Solicitud de Opinión Técnica respecto a la Modificación de Nueve Títulos de Asignación Tipo "AR"

Octubre, 2019

Comisión Nacional de Hidrocarburos

Figura 1. Configuración de las Asignaciones AR-470-M-Arroyo Zanapa y A-0169-M- Campo Juspi en dónde se observa el traslape entre Asignaciones.

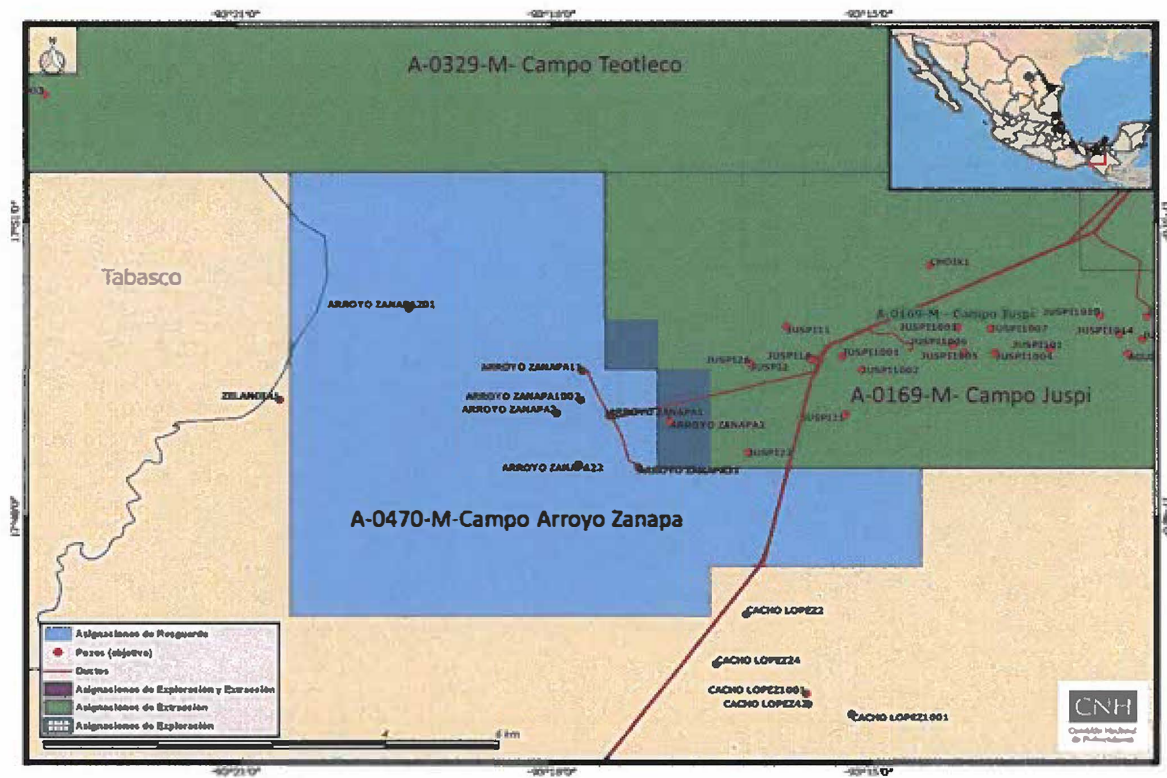
Se hace referencia a la solicitud de reconfiguración de los límites del Título de Asignación AR-470-M-Arroyo Zanapa (II), en su apartado "Superficie", con el objetivo de eliminar el traslape superficial y en profundidad con la Asignación A-0169-M- Campo Juspi, lo cual se puede observar en la Figura 1.

De acuerdo con el análisis de la Comisión, se identificó que las Asignaciones AR-470-M- Campo Arroyo Zanapa y A-0169-M Campo Juspi tiene un traslape no sólo en superficie (ver Figura 1) sino también en sus formaciones productoras, siendo ambas del Cretácico Medio y Cretácico Superior como se muestra en la Tabla 6.

Con base en lo anterior, la reconfiguración de la Asignación AR-470-M- Campo Arroyo Zanapa permitiría eliminar el traslape tanto en superficie como en la formación geológica con la Asignación A-0169-M Campo Juspi; por lo que es viable la propuesta de la Secretaría.

Figura 2. Reconfiguración de la Asignación AR-470-2M-Campo Arroyo Zanapa

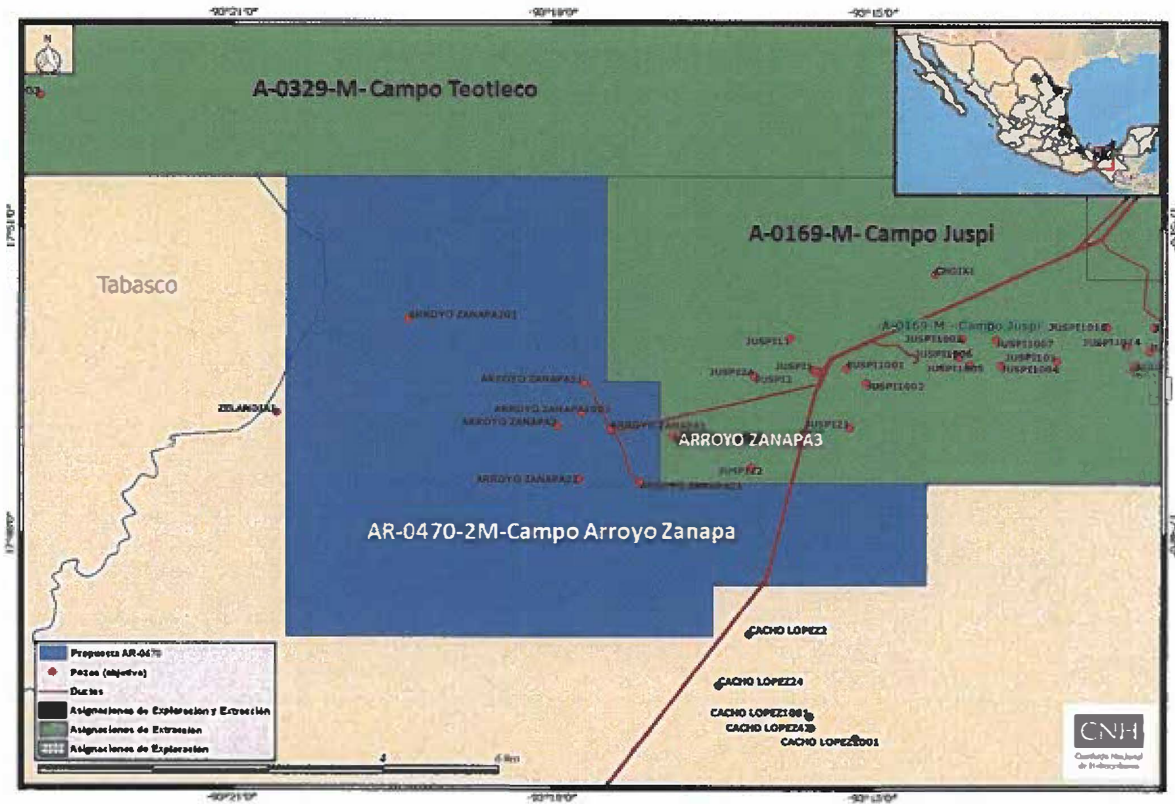
Sin embargo, se debe considerar que el pozo Arroyo Zanapa-3 se tendría que incorporar a la Asignación A-0169-M- Campo Juspi, como se puede observar en la Figura 2, en la cual se muestra la nueva configuración de la Asignación AR-470-M- Campo Arroyo Zanapa.

Con base en el análisis realizado, se concluye que es viable la propuesta por parte de la Secretaría.
